Vysvětlení a doplnění zadávací dokumentace č. 7
dle § 98 a § 99 zákona č. 134/2016 Sb., o zadávání veřejných zakázek, v
platném znění (dále jen „Zákon“)

1. Název veřejné zakázky	Stavební úpravy stávajícího objektu Drtinova 3215/3a, Praha 5
Druh zadávacího řízení	zjednodušené podlimitní řízení dle § 3 písm. a) a § 53 zákona

PŘÍKLAD SPÁROŘEZU

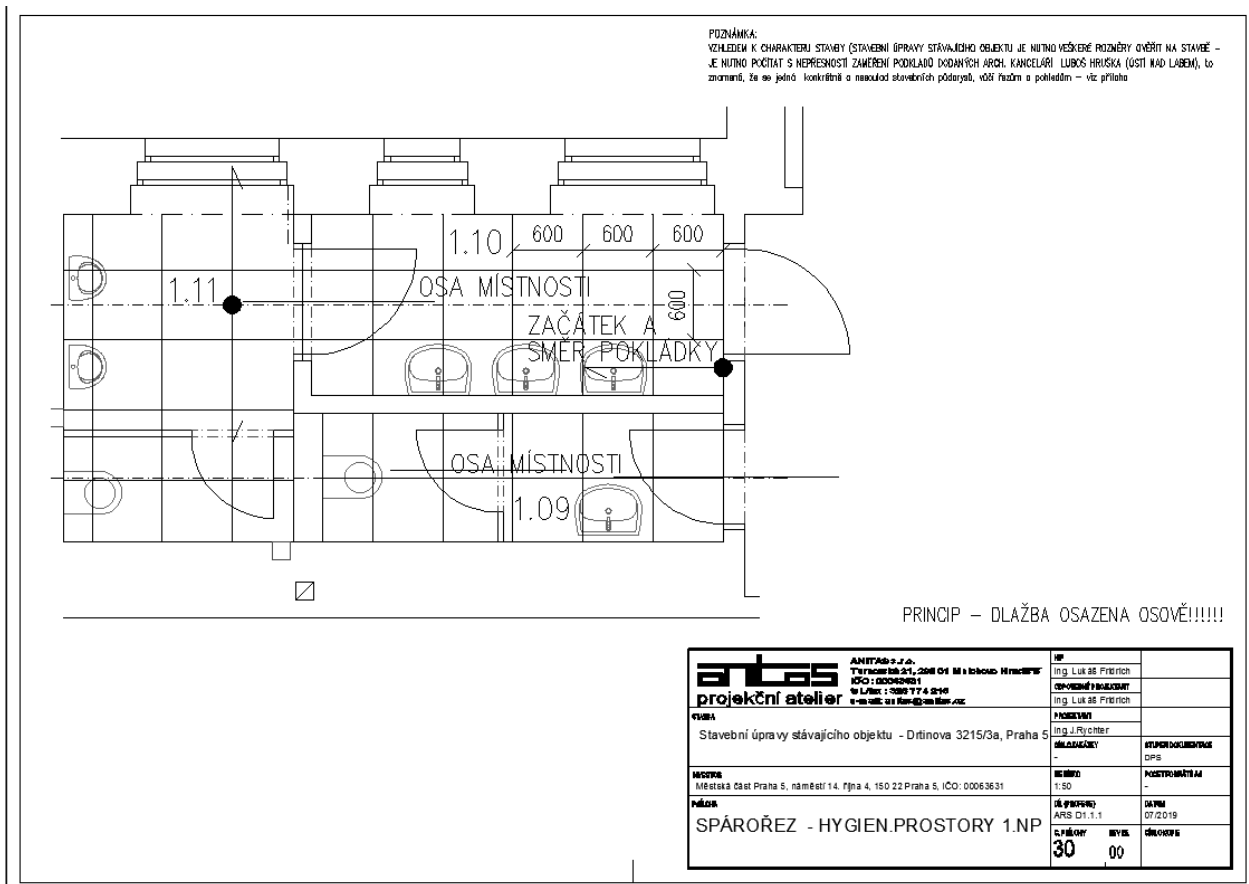
V poskytnuté ZD je ve vyjádření NPÚ, kde je uvedeno, že „velikost, typ a spárořez dlažby a dežén litého terasa bude odpovídat stylu a době vzniku objektu“. Chápeme správně, že objednatel upřesní a doplní dokumentaci o tyto podklady, které nejsou předmětem zadávací dokumentace. Předmětné práce a dodávky bez dostatečných podkladů nelze ocenit, zadání by mělo být jednoznačné pro všechny uchazeče.

Jak bude zadavatel postupovat při vyhotovení chybějící dokumentace až v době realizace?

Spárořez dlažby formou „výrobní“ dokumentace bude dodán v rámci autorského dozoru s respektem základních pravidel:

Dlažby osazovat na osu místností a ctít pravidlo, že odřezky musí být větší než ½ dlaždice.

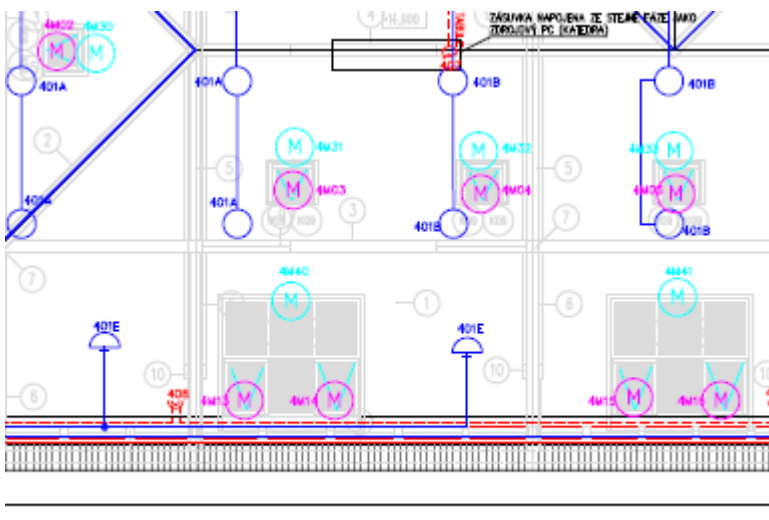
Žádáme zadavatele o upřesnění stínění ateliérových střešních oken - typ stínění (lamelové žaluzie výrobci pro šikminy nedoporučují, doporučují velkoplošné rolety), materiálové upřesnění, zda bude stínění exteriérové či interiérové a zda bude elektricky ovládané. Viz poznámka na výkresové dokumentaci střešních oken dálkově ovládané žaluzie. Současně žádáme o upřesnění způsobu otevírání střešních oken, viz tabulka prvků W10 – zda bude pístové (tedy manuální) či elektrické. Oba způsoby dle vyjádření výrobce nelze kombinovat.

U ateliérových oken lze na základě připomínky použít interiérové stínění tz. rolety, rolety v kazetě s klasickým systémem navíjecí pružiny:

- provedení "Black-out" (zcela neprůhledná, z jedné strany pogumovaná textilie)
- 2-3 polohy stažení
- základní komfort ovládní (běžná navinovací pružina)
